## Termékinformáció

**Tárgy:** VKMA 05606 / VKMA 05608

**Alkalmazások:** Opel / Vauxhall Astra G, Corsa C, Combo II 1.7 DI / DTI motorok

SPECIÁLIS TERMÉKINFORMÁCIÓ - VKMA 05606 és VKMA 05608

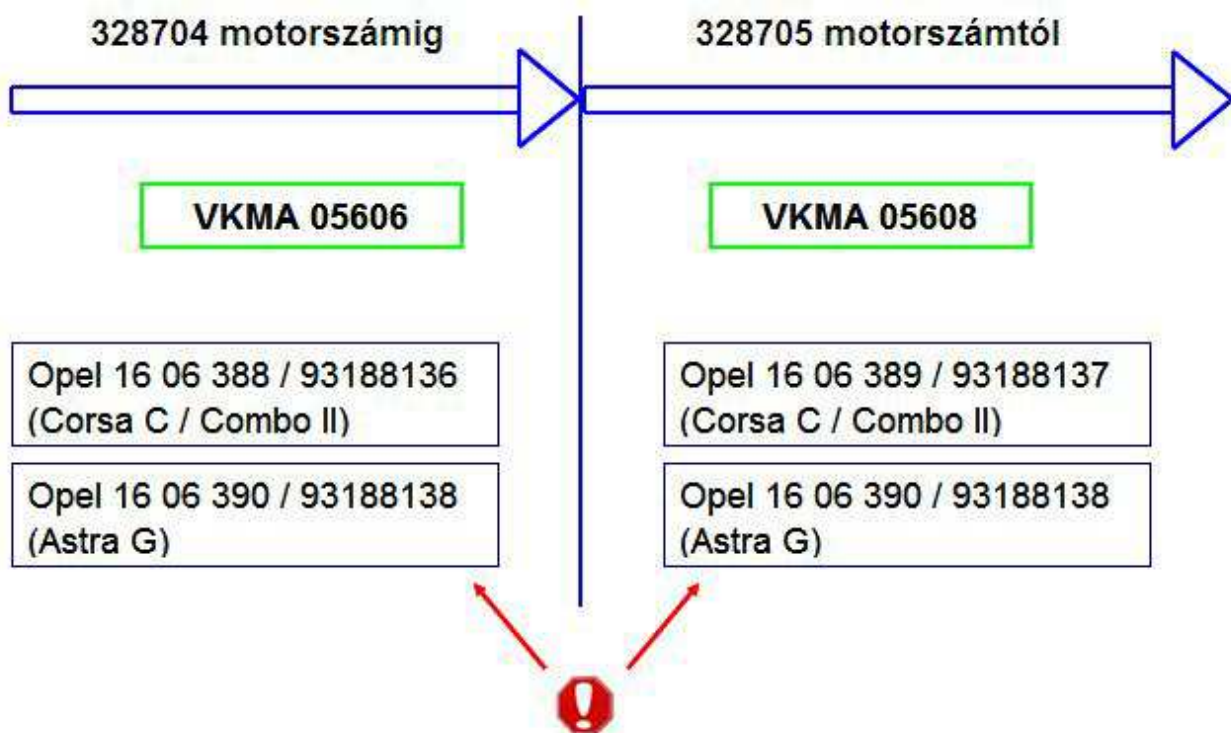
Az 1.7 DI és 1.7 DTI motorokon az Opel / Vauxhall megváltoztatta a vezérműszíj-feszítőt. Az új kivitel (VKM 15218) nem cserélhető fel a régivel (VKM 15215), és teljesen eltérő kialakítású.

A jelenlegi járműgyártói (OES) kínálatot nem egyszerű megérteni, az tény, hogy az Opel / Vauxhall már nem szállítja a régi kivitelű szíj feszítőt, de ha a régi helyére az újat felszereljük, egy drága MOTORTARTÓBAKOT (XX XX XXX / YYYYYYYY) is ki kell cserélni. Mindezen túl 3 különböző (16 06 388, 16 06 389 és 16 06 390) készlet áll rendelkezésre az érintett járművekhez, de azok tartalma meglepő: egyik sem tartalmazza a szükséges MOTORTARTÓBAKOT (lásd az egyes készletek bemutatását).

Az SKF kínálatának optimalizálása érdekében elhatározta, hogy az összes szíj feszítőt szállítja, és csak 2 VKMA készletet kínál ehhez. SKF készlet felhasználása esetén nem kell motortartóbakot cserélni, és a készletekben az összes rögzítőelemet megtalálja, amelyek a munka teljes elvégzéséhez szükségesek.
